2015年1月26日

**ET1529L 製品仕様変更のご案内**

製品コード	製品名
E723392	ET1529L-8CJA-1-BG-G

2. I/O 変更

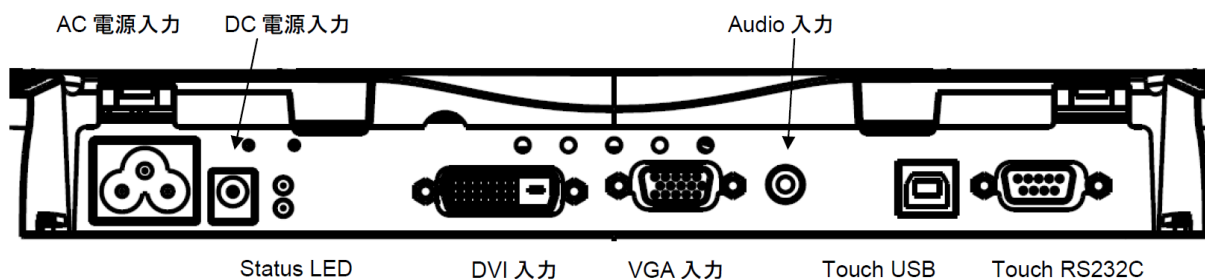
1529L 変更前 I/O

ET1529L 変更後 I/O
